6 検討波源モデルの津波評価の詳細

6-6 海溝軸付近のすべりの不均質性の影響

- ・第1020回審査会合 No.4コメント回答を一部修正
（「更なる不確かさの考慮」に関する記載を修正）

○第981回審査会合（2021年6月4日）コメント

日本海溝と南海トラフの海溝軸から陸域までの距離

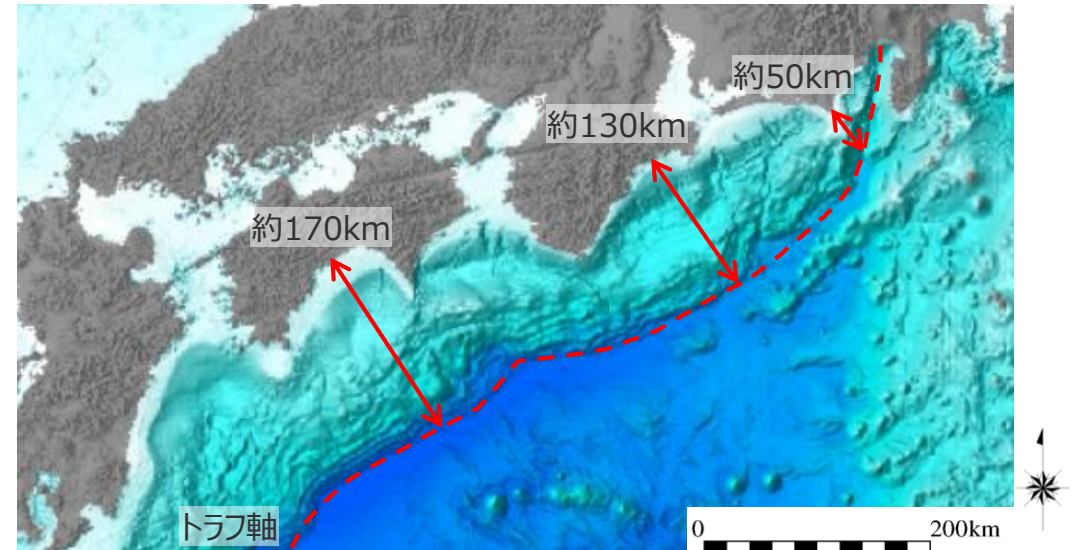
- 東北沖地震では、海溝軸付近で顕著なすべりの不均質が確認されている。海溝軸付近のすべりの不均質性の影響は、海溝軸から遠ければ津波伝播の過程で平均化されるが、海溝軸からの距離が近ければ平均化されずに到達するので、小さなすべりの不均質であっても影響が出やすい。国内外の巨大地震の津波事例が限られているなか、トラフ軸から近い浜岡においては、敷地の津波評価に影響の大きいすべり量、ライズタイムについて、更なる不確かさを考慮して裕度を持って設定する必要がある。

- 日本海溝と南海トラフの海溝軸から陸域までの距離は、おおよそ以下のとおり。
- 海溝軸から陸域までの距離は、日本海溝では約200kmであるのに対して、南海トラフでは約170km～50kmとなっており、敷地前面では約50km。

(プレート間地震の津波評価と内閣府の最大クラスモデルの津波評価との比較)

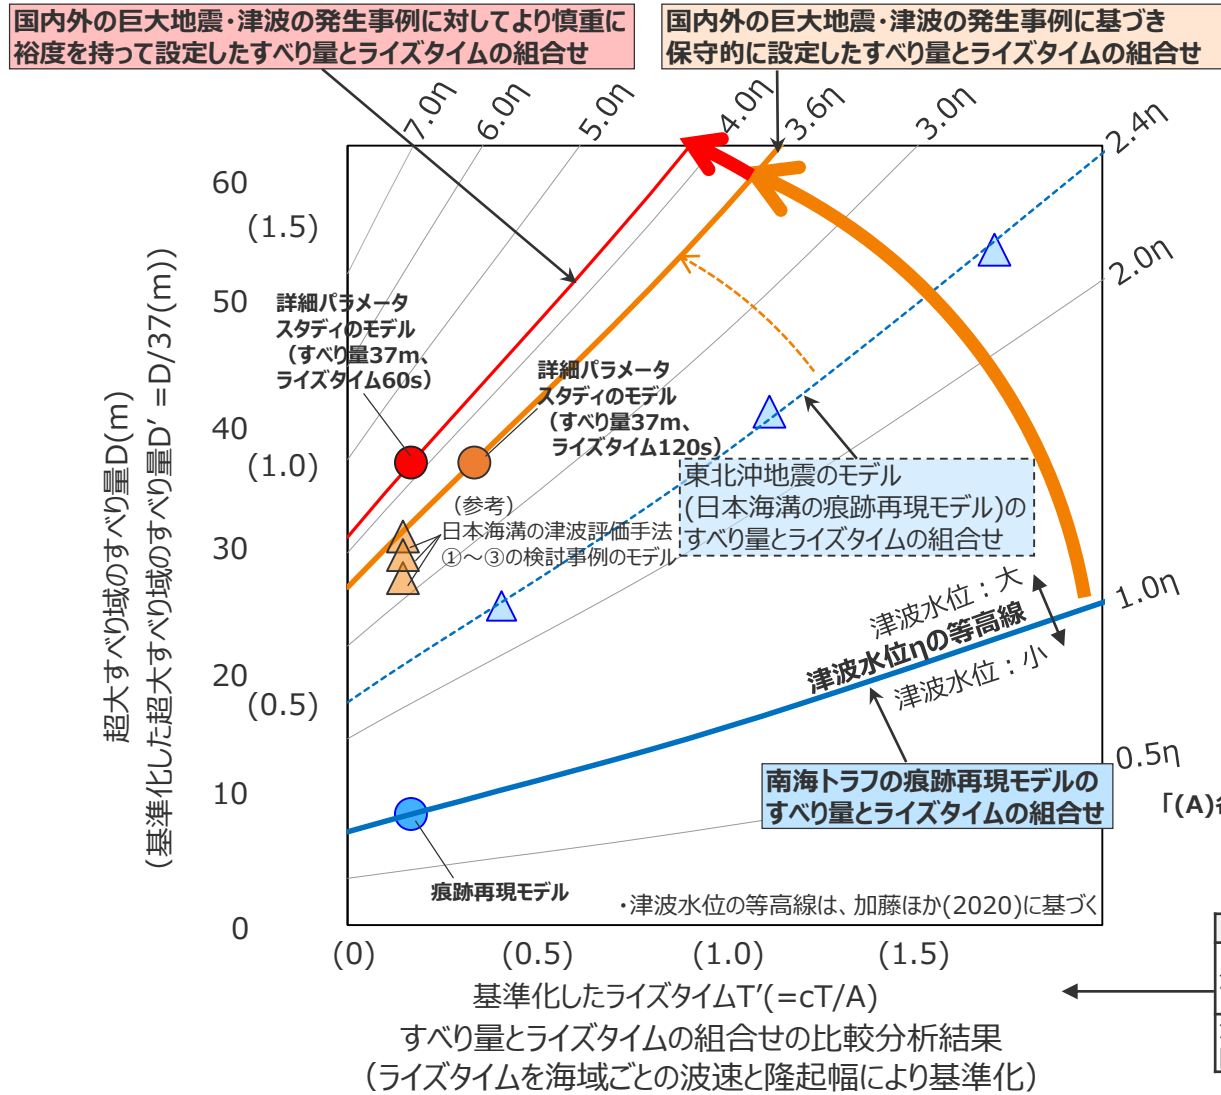
- 東北沖地震では、海溝軸付近で顕著なすべりの不均質が確認されている。海溝軸付近のすべりの不均質性の影響は、海溝軸から遠ければ津波伝播の過程で平均化されるが、海溝軸からの距離が近ければ平均化されずに到達するので、小さなすべりの不均質であっても影響が出やすい。国内外の巨大地震の津波事例に限られているなか、トラフ軸から近い浜岡においては、敷地の津波評価に影響の大きいすべり量、ライズタイムについて、更なる不確かさを考慮して裕度を持って設定する必要がある。

■ 詳細パラメータスタディでは、国内外のMw9クラスの巨大地震・津波の発生事例に限られていることを踏まえ、国内外の巨大地震・津波の発生事例に対してより慎重に裕度を持って、敷地の津波評価に影響の大きいすべり量とライズタイムの組合せを検討することとし、「(B)代表パラメータの検討による方法」により検討された内閣府の最大クラスモデルにおいて非常に大きく設定されているパラメータ(すべり量(37m)とライズタイム(60s)の組合せ)を、「(A)各種パラメータの網羅的検討による方法」により検討しているプレート間地震の津波評価の中で考慮することとした。

「(B)代表パラメータの検討による方法」により検討された内閣府の最大クラスモデルにおいて他のパラメータの影響を代表するよう非常に大きく設定されているすべり量(37m)とライズタイム(60s)の組合せを考慮
